京都大学複合原子力科学研究所の原子炉施設
[京都大学臨界実験装置(KUCA)]の変更に係る
設計及び工事の計画の承認申請書

(KUCA軽水減速炉心用低濃縮燃料要素の製作)
(KUCA固体減速炉心用低濃縮燃料要素の製作)

京都大学複合原子力科学研究所

2023年2月10日

②の回答についての説明(軽水)

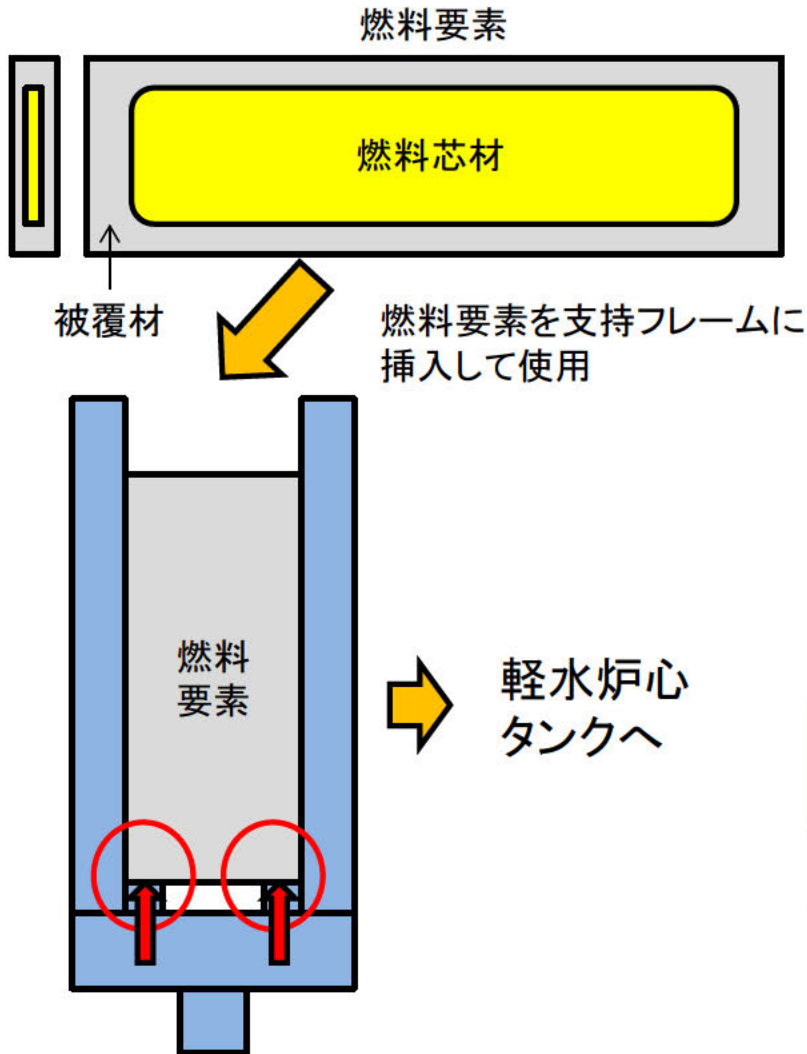
技術基準規則第22条の第1項、第2項に関連して、申請書の添付においては、被覆材の附加荷重及び自重の応力評価しか説明されていない。例えば、STACYの設工認では、燃料の設計条件として最高使用圧力及び最高使用温度を申請書の本文に記載した上で、添付の説明書で運転時の圧力、温度、放射線、荷重等の説明がなされている。適合性への審査においては、これらの説明が必要と考えている。

申請書添付の適合性への説明書:第22条の説明を修正した。(赤字修正部分)
なお、第3項の説明は変更なし

軽水減速炉心における最大熱出力は100Wで放射線の影響は低く、また、最高使用圧力は常圧、最高使用温度は90°C(運転時の異常な過渡変化での温度上昇は最大でも約2°C以下)と低いため、燃料芯材及び被覆材による有意な相互作用はない。また、評価計算書Aに示したとおり、照射によるスウェリングでの体積増加率 dV/V は[REDACTED]と小さく、また、初期値25°Cから温度上昇が2°C以下と低いため、異常をもたらすような熱応力、ブリスタ(400°Cを超えないことが基準)は発生しない。使用する被覆材も、これまでKUCAで約45年間使用していたものとほぼ同じアルミニウム合金であり、使用条件も変わらないため腐食のおそれはない。以上のことから、運転時においても、物理的および化学的性質を保持できるものである。また、材料検査、外観検査及び寸法検査を実施し、適切な材料及び構造であることを確認する。

燃料要素被覆材と燃料フレームが接する箇所(図の赤い部分)に加わる自重と水圧による負荷を考慮する

当該燃料要素は熱間圧延加工によりアルミニウム製板でウランシリサイド・アルミニウム分散型燃料の燃料芯材を挟み込んだ構造である。当該燃料要素は標準型燃料板支持フレームに収納されて炉心格子板に固定され、常圧の条件下で使用されるため、**燃料芯材の強度は考慮せず、負荷がかかる被覆材への附加荷重及び自重を評価対象とする。**

アルミニウム被覆材の耐力に対して十分に小さく、要求事項に適合する設計
